# ИНФОРМАЦИОННЫЙ БЮЛЛЕТЕНЬ

Тема: Предотвращение течи масла в соединении «турбокомпрессор-патрубок задний» на двигателях ЯМЗ-536, ЯМЗ-5361, ЯМЗ-5363, ЯМЗ-53602, ЯМЗ-53622, ЯМЗ-53642 всех комплектаций и модификаций производства ОАО «Автодизель»

№ 127 от 5 августа 2014 года

Рис.1

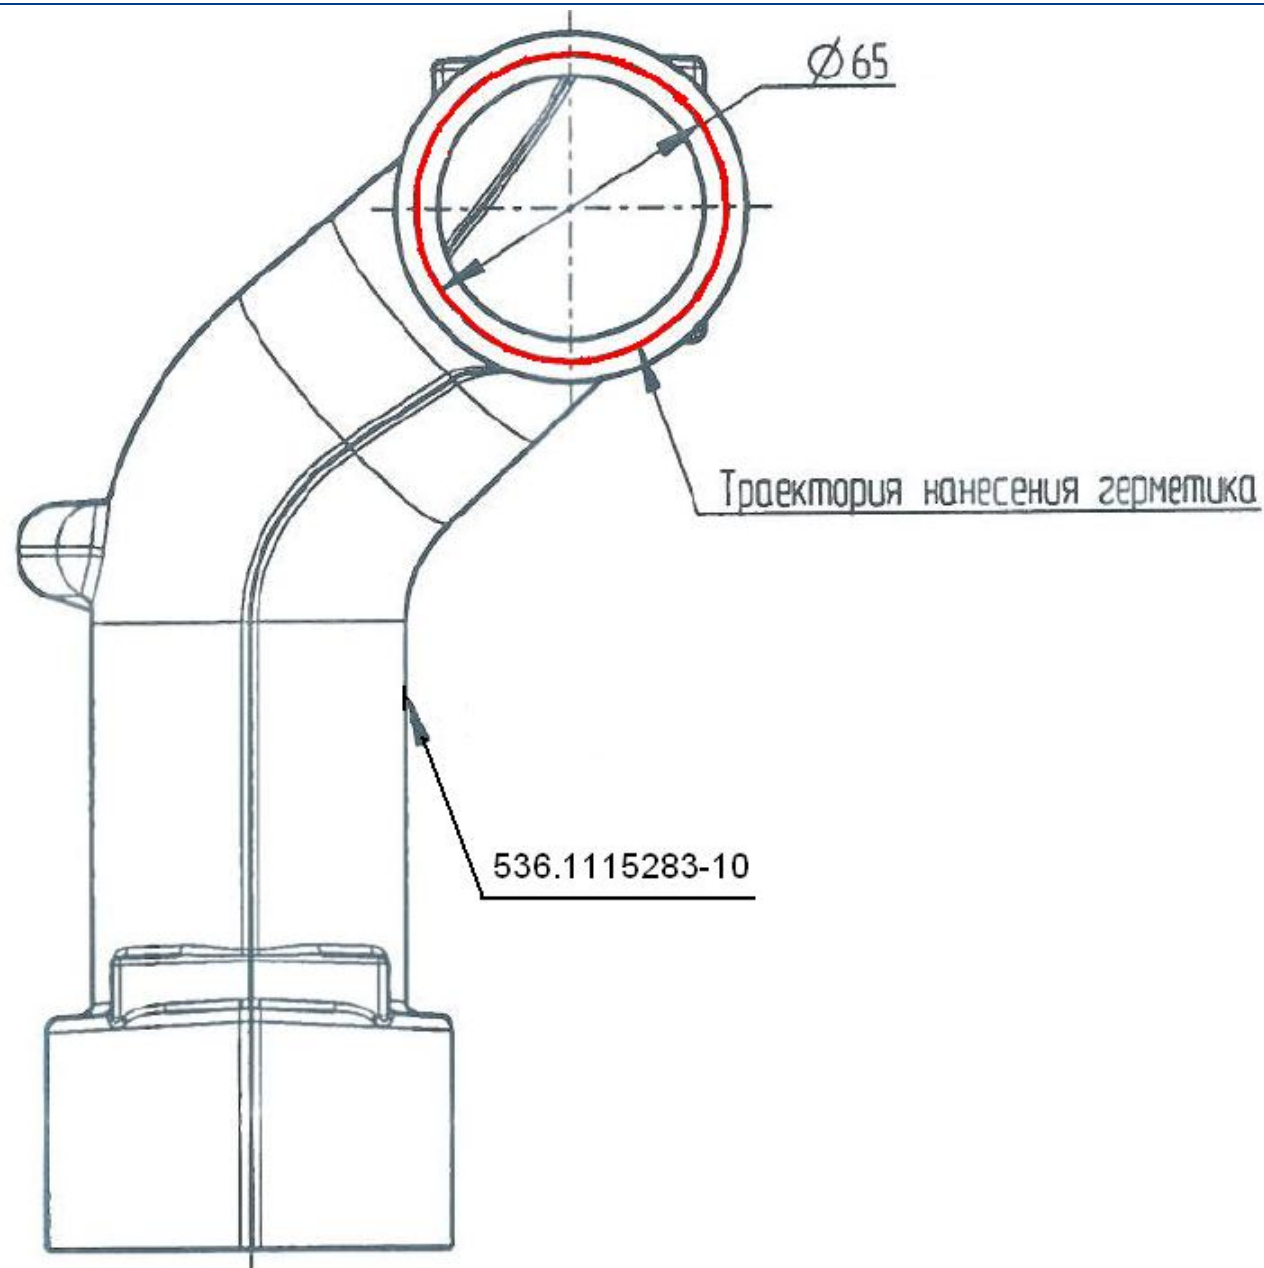
В связи с появлением в эксплуатации случаев течи масла в соединении турбокомпрессора и патрубка заднего, следует использовать в соединении деталей «турбокомпрессор-патрубок задний» герметик **«Loctite 5972»**. Герметик наносить на фланец патрубка заднего **536.1115283-10** см. рис.1.

Перед сборкой на поверхности фланца детали **536.1115283-10** патрубок задний нанести, как показано на рис. 1, непрерывный валик Ø 2...3 мм герметика **«Loctite 5972»**. Неуказанные предельные отклонения размеров ±1 мм. Уплотняемые поверхности перед нанесением герметика должны быть очищены от загрязнений и обезжирены.
